# 改善箇所説明図

## 基準不適合発生箇所

### 【改善前】

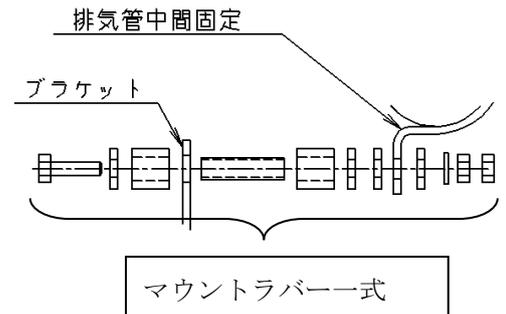
フォークリフトのディーゼルエンジンにおいて、排気管を固定するブラケットの構造が不適切なため、エンジンの振動で排気管に亀裂が生じることがある。そのため、そのままの状態で使用を続けると、亀裂が進行し、最悪の場合、排気管が破損して排気ガスが漏れるおそれがある。

【改善後】 (マウントラバー一式を追加し、排気管中間固定箇所にかかる応力を軽減する。)

全車両、排気管の中間箇所のブラケットにマウントラバー一式を追加するとともに、排気管を点検し、亀裂が確認できたものは新品と交換する。
